# Alteração Placa Maritaca

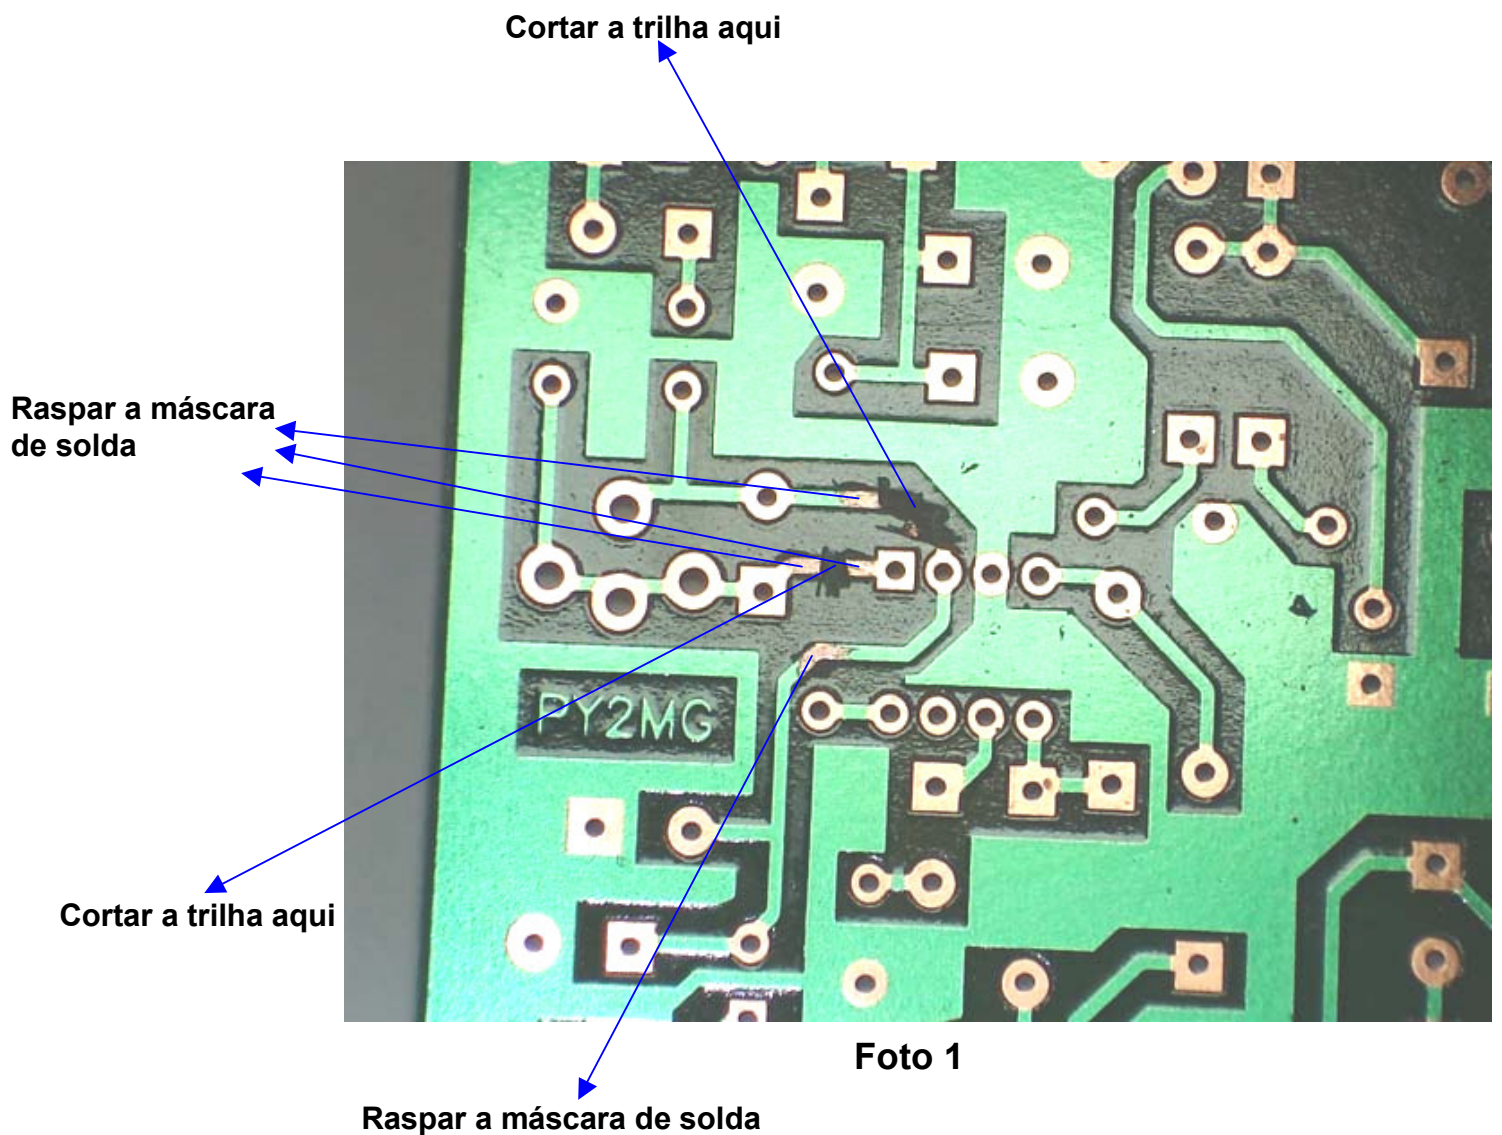
1- Corte as trilhas conforme [Foto 1](#) e raspe a máscara de solda nos pontos indicados. Circuito integrado C11

Foto 2

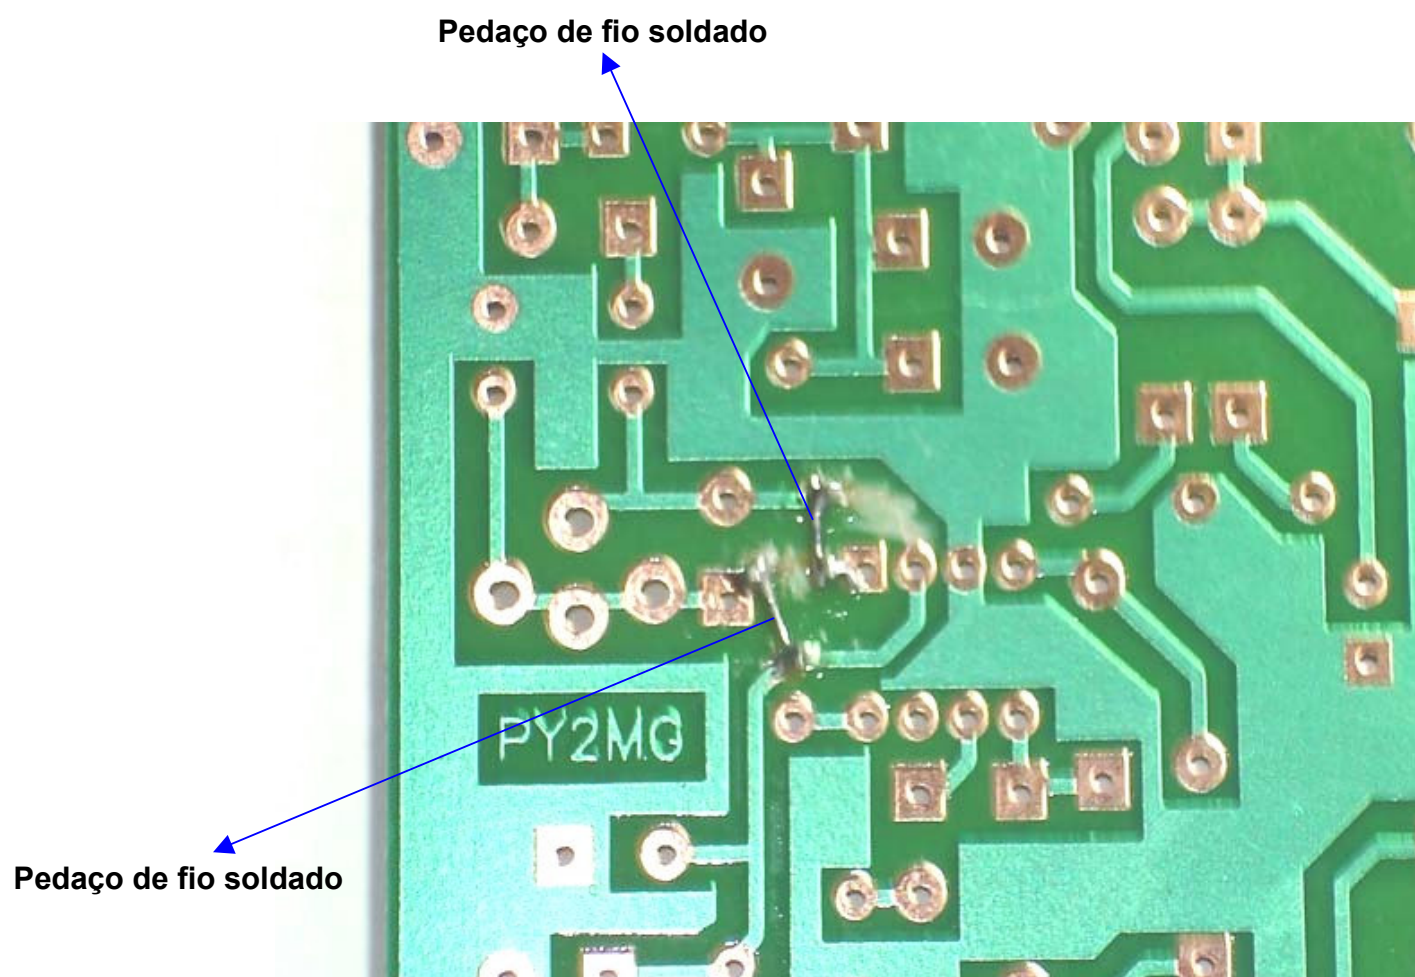
2- Solde pedacinhos de fio (pode ser utilizado terminais de componentes) conforme [Foto 2](#)
